**Avis délibéré de l'Autorité environnementale
relatif à la Zac Satory-Ouest à Versailles (78)
– 2^e avis**

n°Ae : 2021-142

Avis délibéré n°2021-142 adopté lors de la séance du 7 avril 2022

Figure 3 : Délimitation des zones humides selon le critère « végétation » – Source : dossier

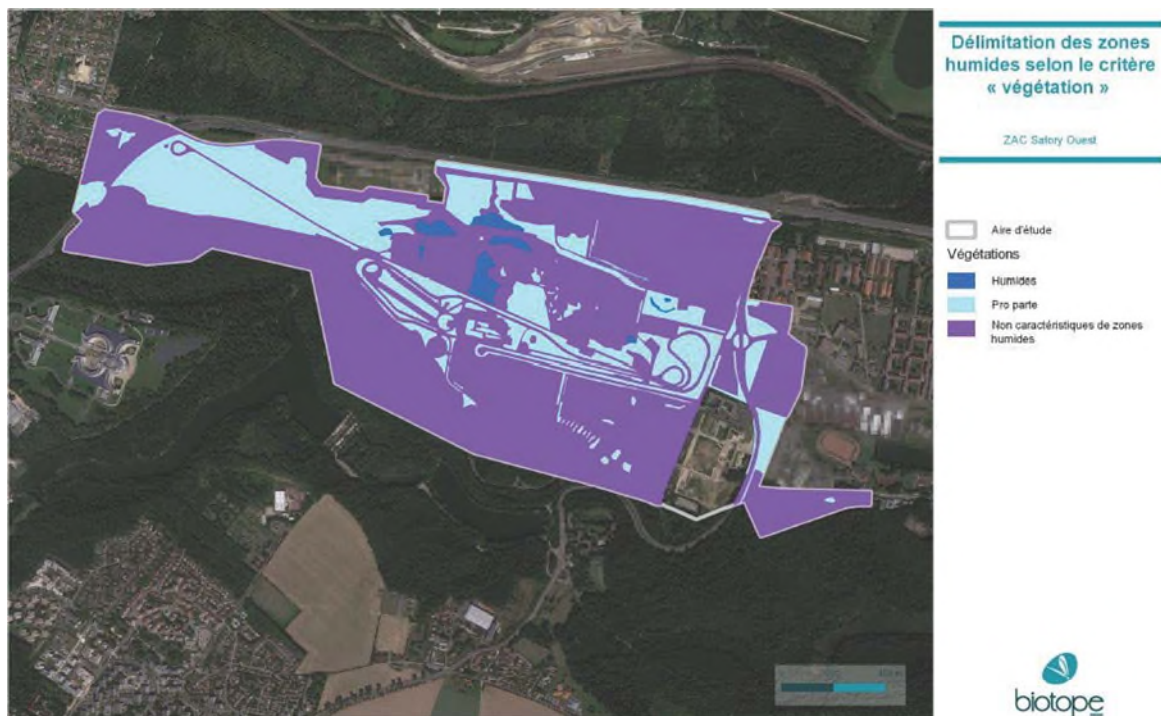
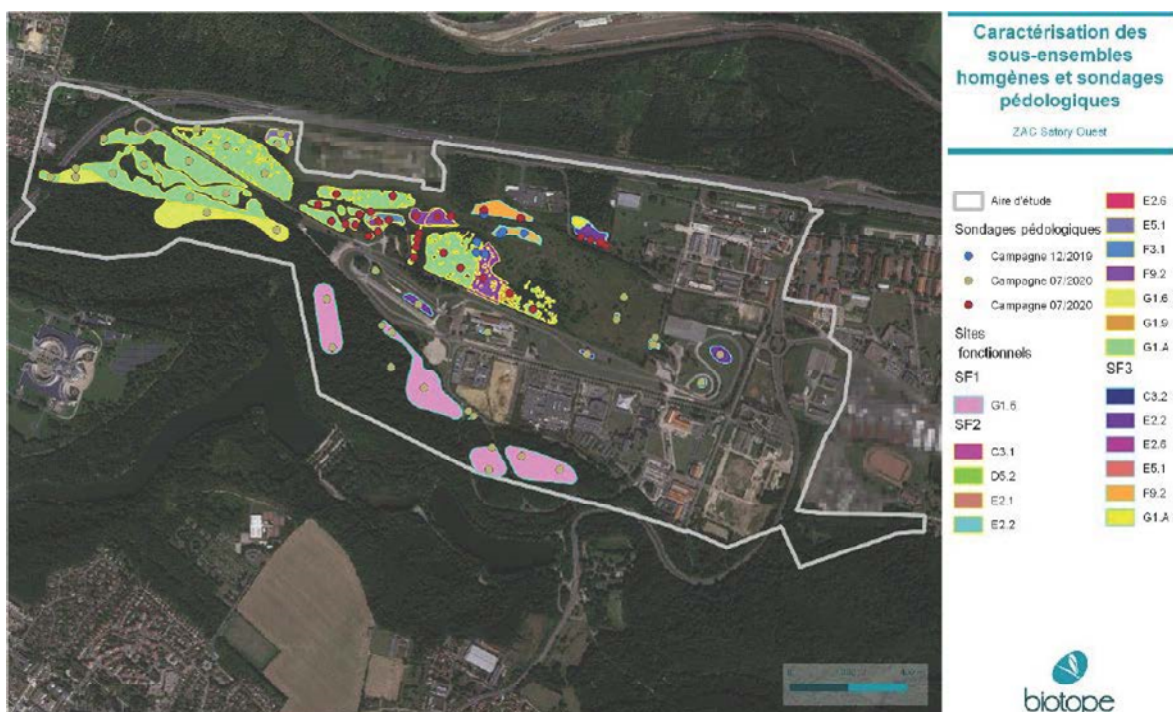
Les sondages n'ont pas été effectués sur la totalité des zones « *pro parte* » et « *non caractéristiques de zones humides* », et notamment sur la partie est de la Zac plus susceptible d'urbanisation et aménagements, mais aussi plus artificialisée.

L'Ae recommande de compléter l'inventaire des zones humides sur l'ensemble des secteurs de la Zac qui seront aménagés et qui n'ont pas fait l'objet d'inventaire de végétation et de sondages pédologiques.

Figure 5 : Synthèse des enjeux écologiques sur le périmètre de la Zac. Source : compléments à l'étude d'impact

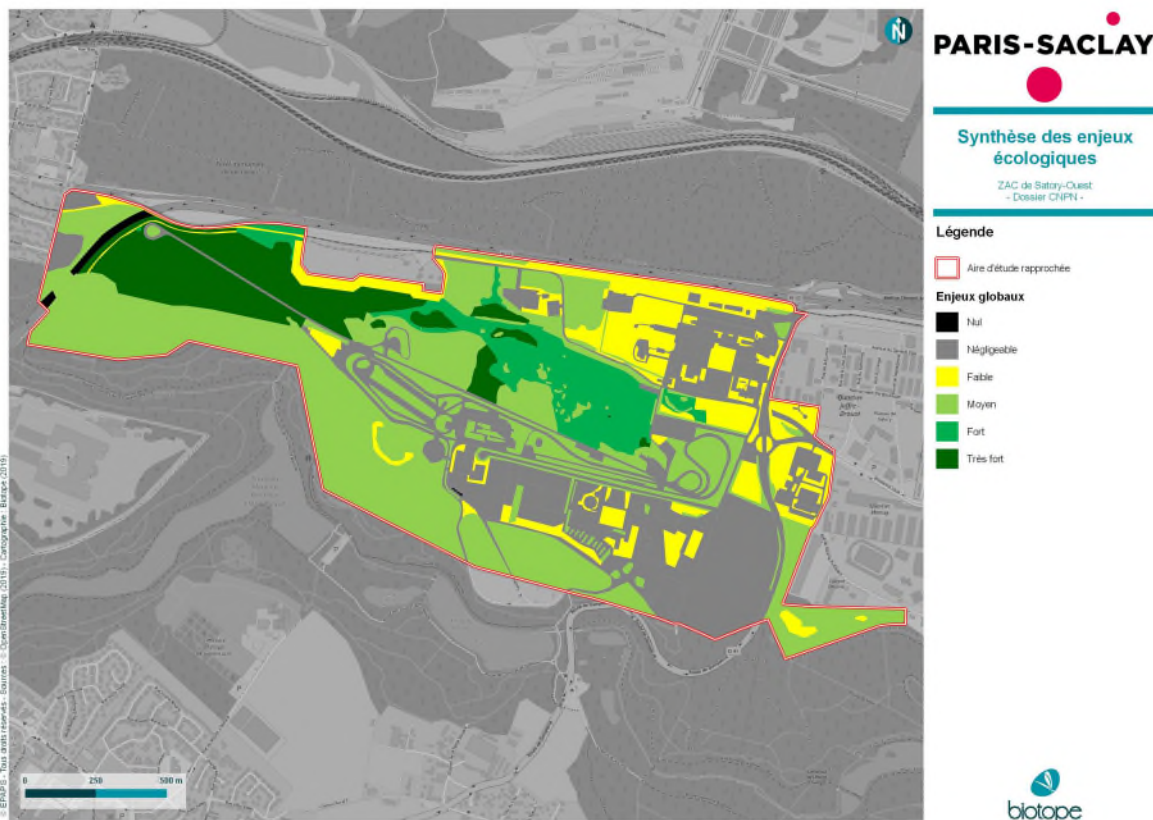
L'évolution entre les deux dossiers n'est pas explicitée. Or, la cartographie de la figure 7 (ci-après) fait apparaître des qualifications significativement différentes de celles qui avaient été retenues dans la première étude d'impact : seule la forêt de Bièvre était en enjeu « fort » (alors qu'elle est désormais représentée en enjeu « moyen »), le champ de manœuvres était en enjeu modéré (il est désormais en enjeu « fort ») et le reste du site était en enjeu « faible » alors que ce seraient désormais les secteurs dans lesquels les enjeux seraient les plus forts (enjeu « très fort », un niveau d'enjeu qui ne figurait pas dans la première étude d'impact). L'ensemble est désormais plus complet et apparaît plus cohérent : le contenu du dossier « espèces protégées » comporte des analyses détaillées de tous les types d'habitats¹⁸ et de toutes les espèces.

Aucune nouvelle information n'est apportée concernant la friche Nexter, présentée comme inaccessible, ce qui reste problématique au regard de ses potentialités en tant que friche.
